Stadt Troisdorf
Der Bürgermeister
Az: II/S1, II/66, II/61

Vorlage, DS-Nr. 2022/0639

Betreff: Neubau Bundesautobahn BAB 553 Rheinspange
Hier: Ergebnisse der Umweltverträglichkeitsstudie und Stellungnahme der Stadt Troisdorf

Abbildung 3: Raumwiderstandskarte Quelle: Rahmenpräsentation zur 5. Sitzung des politischen Begleitkreises der Autobahn GmbH

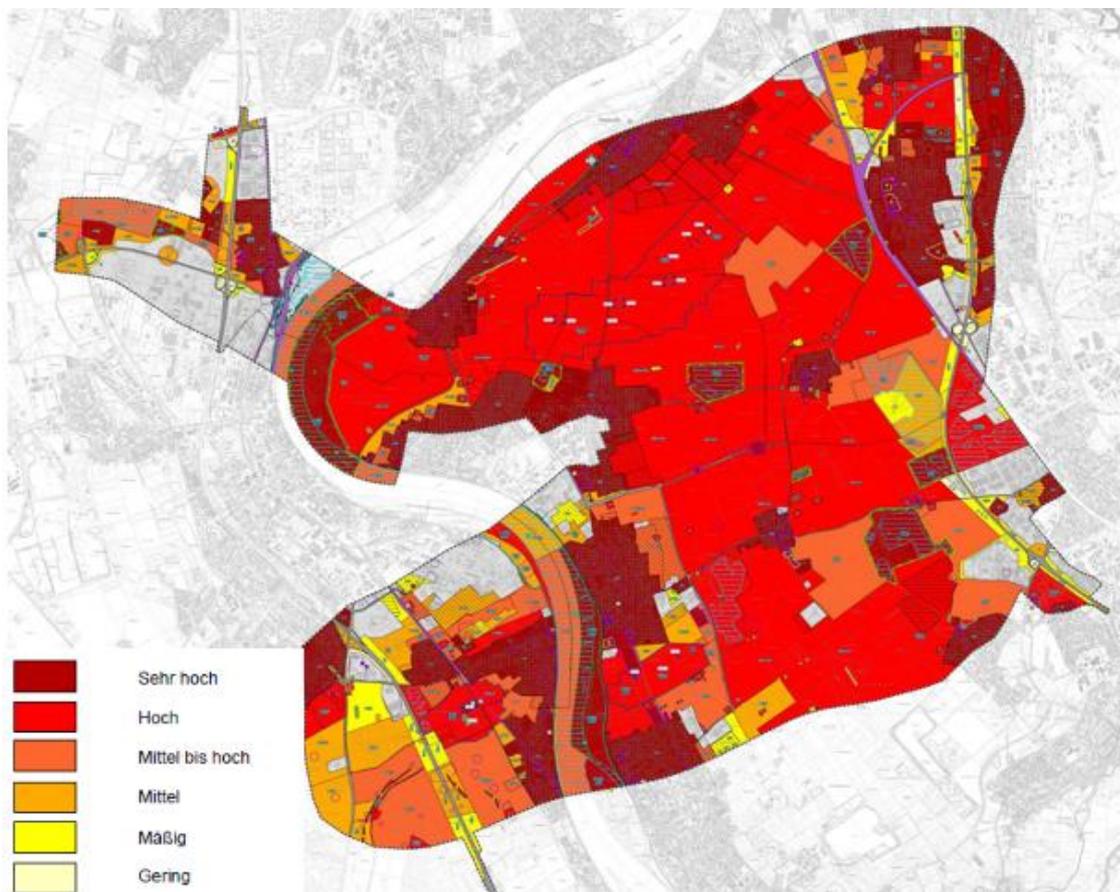
Aus der Sicht der Stadt Troisdorf ist der in Abbildung 3 dargestellte Untersuchungsraum für die Umweltverträglichkeitsstudie jedoch nicht umfangreich genug. Daher beabsichtigt die Stadt Troisdorf inhaltlich wie folgt Stellung zu beziehen:

Die Stadt Troisdorf hält es daher für zwingend erforderlich, den Untersuchungsraum der UVS entlang der A59 bis zur A3, Anschlussstelle Siegburg / Sankt Augustin auszuweiten, um insbesondere die Auswirkungen auf die Schutzgüter Boden und Mensch zu bewerten. Vor dem Hintergrund, dass das Autobahndreieck Sankt Augustin West bereits heute überlastet ist, ist es aus Sicht der Stadt Troisdorf geboten, im Rahmen der Umweltverträglichkeitsstudie auch den Ausbau des im FFH-Gebiet gelegenen Autobahndreiecks Sankt-Augustin-West als unmittelbare Folge des Neubaus der A553 zu untersuchen.

Abbildung 7: Konfliktschwerpunkt Variante 6bB: Quelle: Rahmenpräsentation zur 5. Sitzung des politischen Begleitkreises der Autobahn GmbH

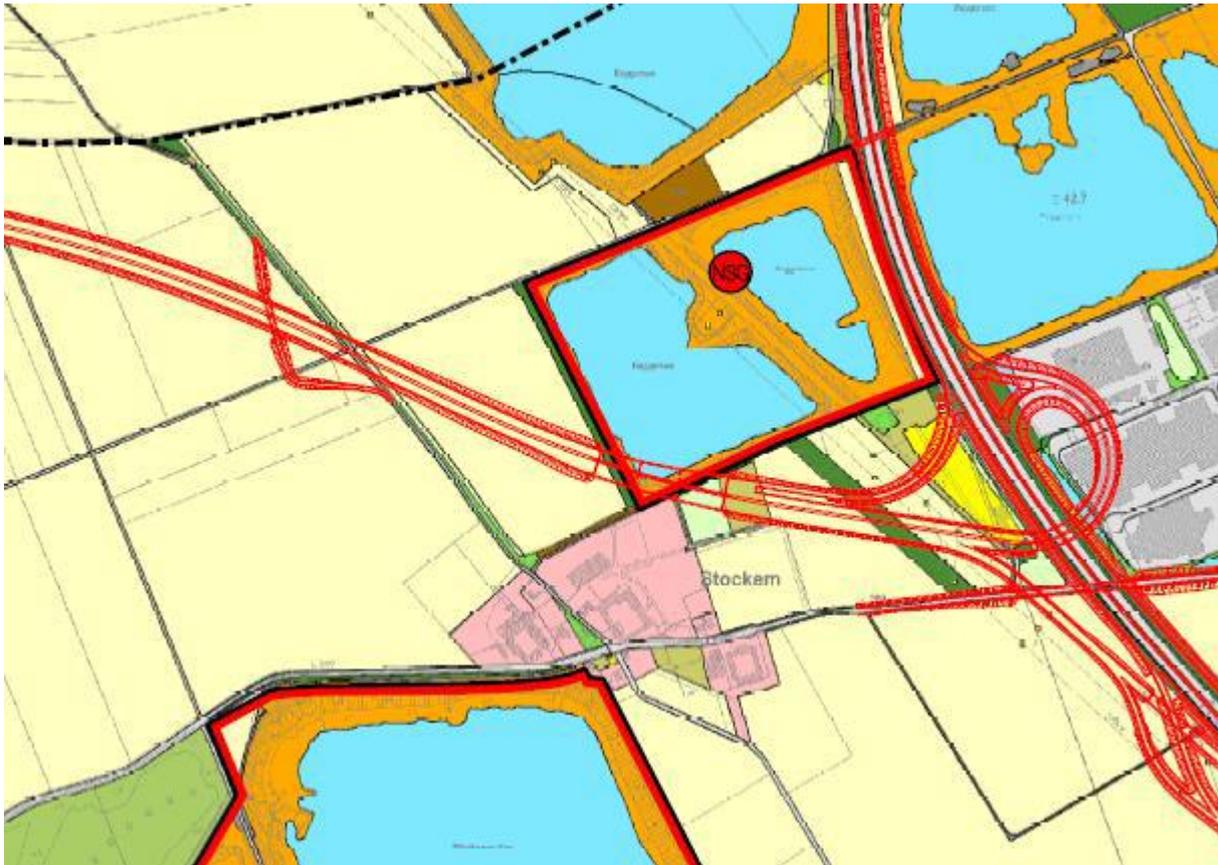
Die Variante 6bB liegt auf Platz 6 und bindet als einzige Variante nördlich der Niederkassler Straße (O4) an und verläuft unmittelbar an der Ortslage Stockem und dem Naturschutzgebiet Stockem vorbei. Für den Ausbau der Anschlussstelle müssten ca. 2 ha Gewerbeflächen am Langeler Ring überbaut werden. Hiervon betroffen wäre auch das DHL-Brief- und Paketzentrum sowie ein Zentrallager der Firma Gerflor. In der Stellungnahme zu dieser Anschlussstelle weist die Stadt Troisdorf auf nachfolgenden Sachverhalt hin:

Die Anschlussstelle O5 führt, wenn auch in eingeschränktem Maße, zur Überbauung des geplanten gemeinsamen Gewerbegebiets der Städte Niederkassel und Troisdorf. Zudem liegt auch die Siedlung „Auf dem Vogelsang“ in räumlicher Nähe zur Auf- und Abfahrt und wird zusätzlich belastet. Des Weiteren ist eine Realisierung nur unter Erhaltung der Niederkassler Straße/ Uckendorfer Straße als bedeutende und notwendige Querverbindung über die A59 vertretbar (vgl. Ausführungen zur Variante 10T mit Anschlussstelle O5). Diese Anregungen sind in der UVS und der weiteren Planung entsprechend zu berücksichtigen.

Für die Realisierung müssten 2 ha bestehende Gewerbefläche rückgebaut werden, wodurch ein erheblicher Eingriff in die Eigentumsrechte privater Eigentümer ausgelöst wird.
